PROJET PHOTOVOLTAIQUE DES CLAPAS

**Réponse à l'avis émis par l'Autorité environnementale
Sur le dossier présentant le projet et comprenant l'étude d'impact**

N°saisine : 2020-8272

Avis émis le 12 mars 2020

TITRE : LOCALISATION DES MESURES

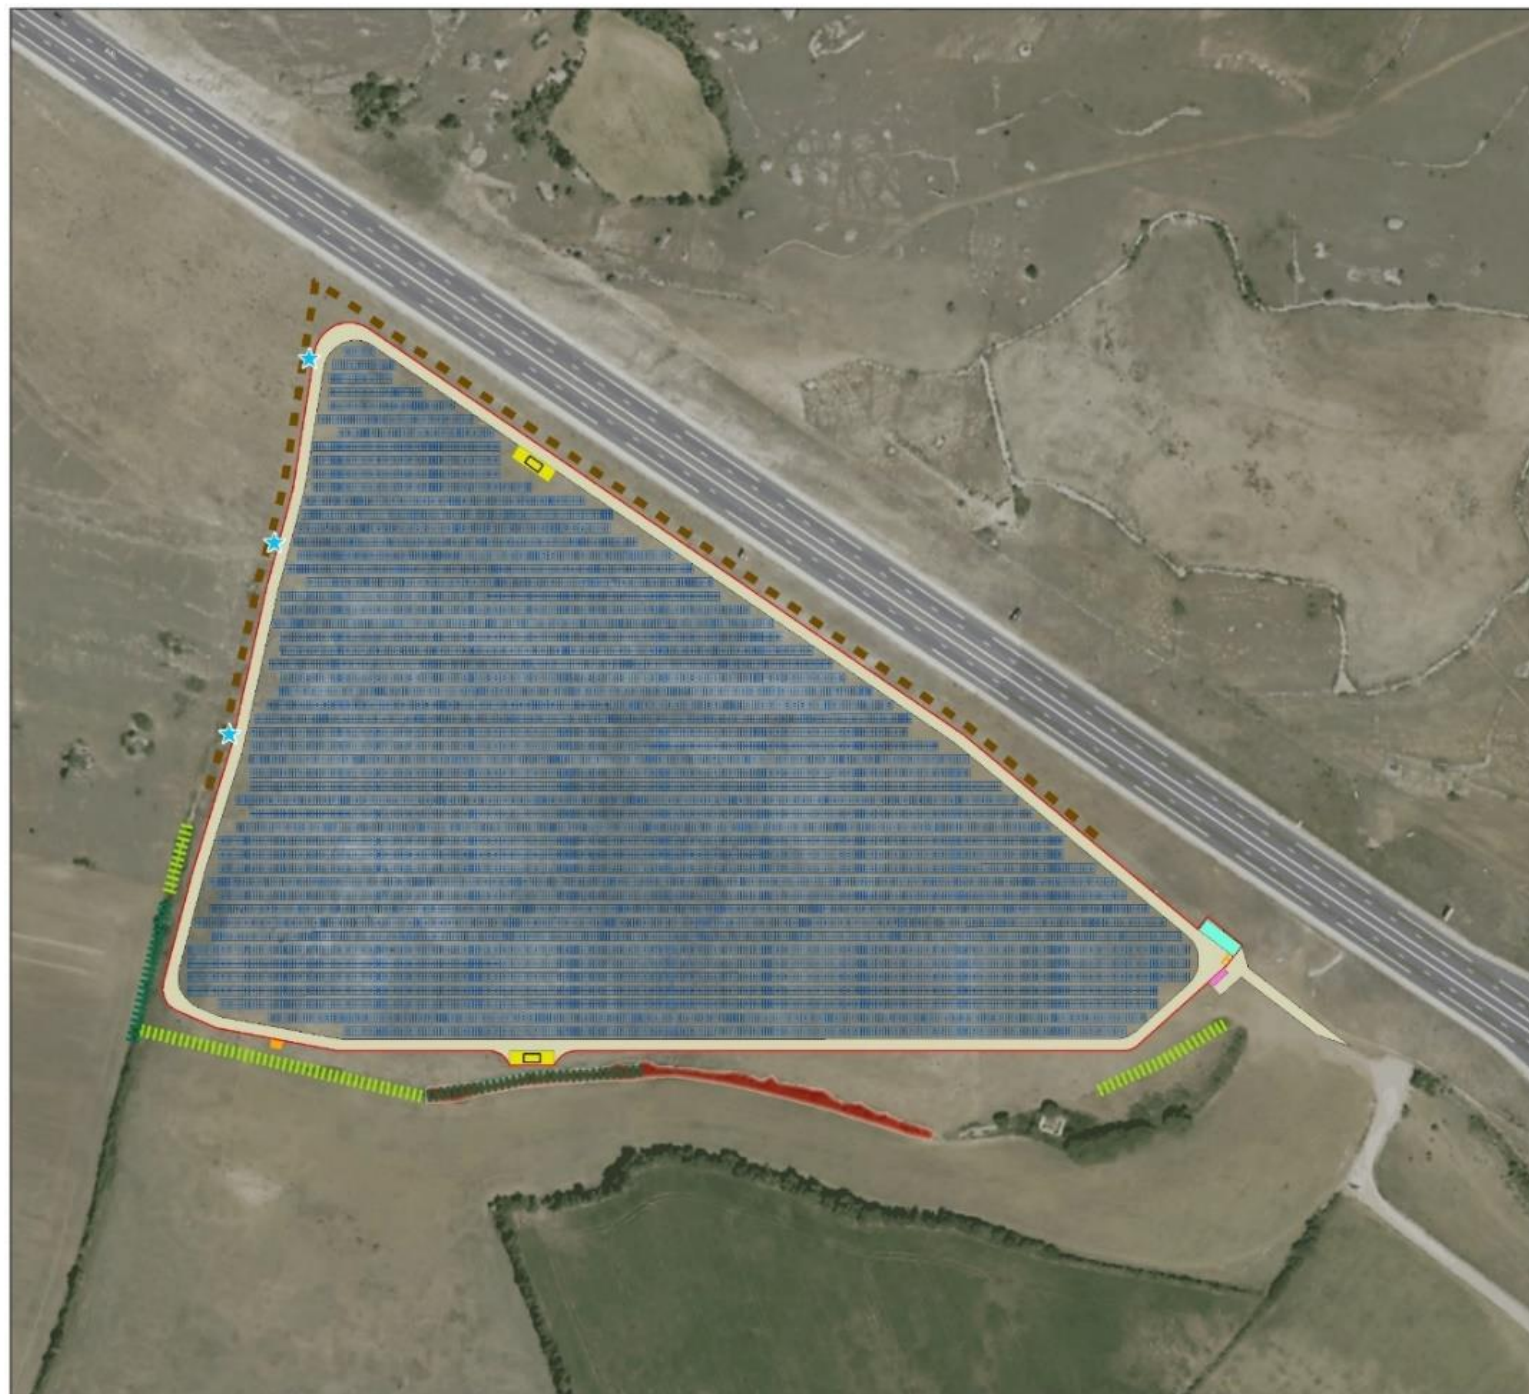
La MRAe recommande que le dossier soit complété par une carte de localisation des mesures proposées, afin de mieux en appréhender l'efficacité par rapport à la localisation des enjeux.

Les mesures proposées dans le cadre du projet photovoltaïque des Clapas sont issues de la démarche ERC (Éviter, Réduire, Compenser) et sont donc en lien avec l'évaluation des incidences réalisée pendant le développement du projet.

Pour rappel, douze mesures d'évitement et de réduction ont été proposées en phase chantier et phase exploitation : quatre mesures d'évitement (dont une en phase exploitation), et huit mesures de réduction (dont deux en phase en exploitation). En plus de ces mesures, deux mesures d'accompagnement et deux mesures de suivis et de contrôles sont elles aussi présentées.

Certaines mesures sont d'ordre général et ne sont donc pas précisément localisables ; c'est la raison pour laquelle sur la carte présentée page 218 de l'étude d'impact (reprise ci-dessous), seules les mesures localisables sont représentées, à savoir :

- ME2.1a : Balisage de la station d'Orchis bouffon
- ME2.1a : Balisage de la haie bordant la ZIP pour empêcher la destruction d'un habitat d'espèces protégées (Pie-grièche écorcheur)
- MA3a : Pierriers favorables aux reptiles
- MA7 : Mise en place d'une haie paysagère et propice à l'installation de l'avifaune

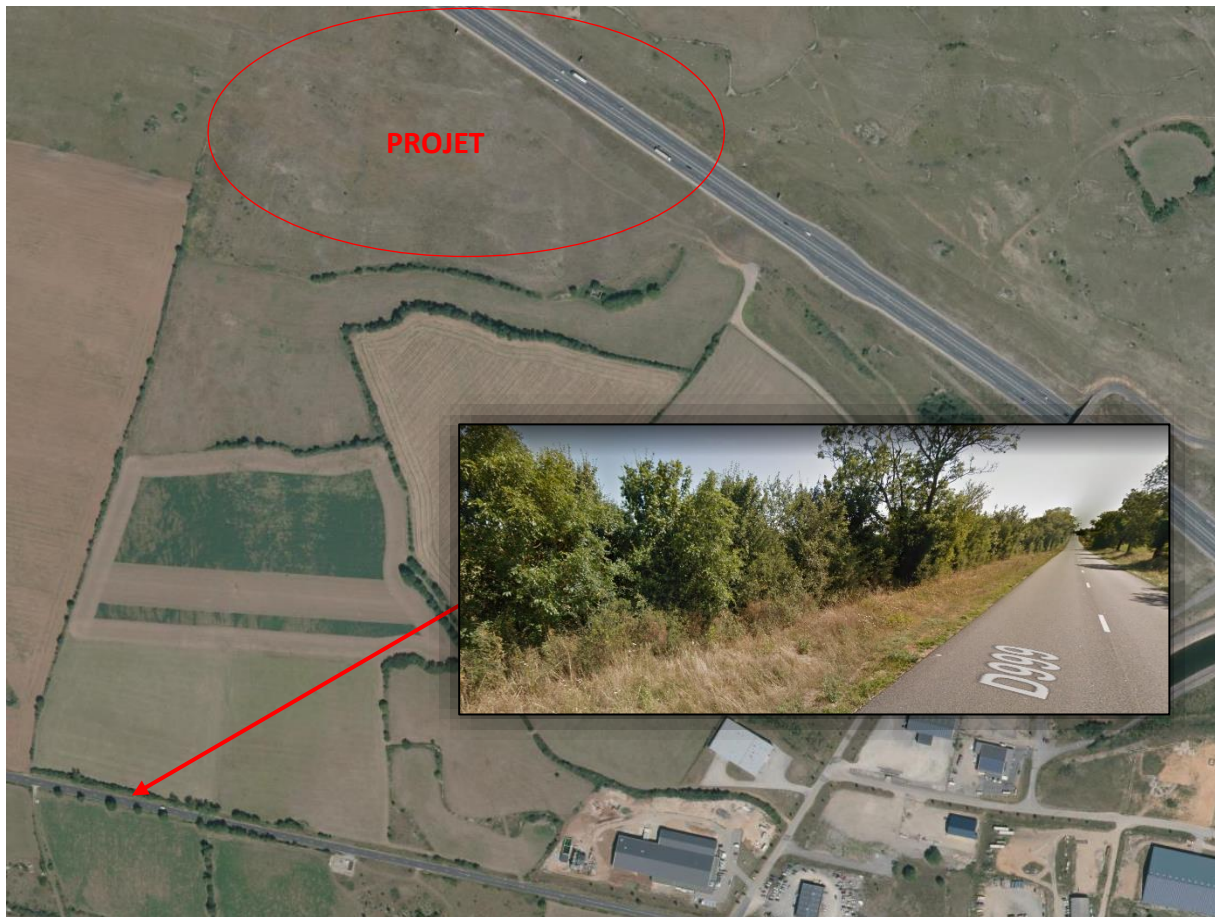
La MRAe recommande :

- **de renforcer le maillage bocager en pied de pente sur la partie sud et est, (y compris hors de l'emprise du projet par une acquisition foncière ou un conventionnement avec le propriétaire),**
- **de réaliser un alignement d'arbres le long de la RD 999 afin de recréer un bocage caractéristique de l'unité paysagère du Causse du Larzac.**

Le projet a été présenté aux membres de la Mission interservices aménagement et paysage de l'Aveyron (MISAP 12) le 17/12/2018. À l'issue de cette réunion, sur la thématique du paysage, les membres de la MISAP ont émis un avis favorable accompagné des prescriptions suivantes :

- Création d'un merlon le long de l'autoroute pour masquer les panneaux depuis cette dernière ;
- Prolongation de la haie existante en limite sud de la parcelle du projet, afin de limiter l'impact depuis la RD999.

Les mesures visant à planter en dehors de la parcelle du projet au sud n'ont jamais été évoquées par les administrations en charge de la protection du paysage et du patrimoine, d'autant plus qu'elles ne modifieraient pas la perception du projet étant données la configuration du site et la localisation de ces haies.
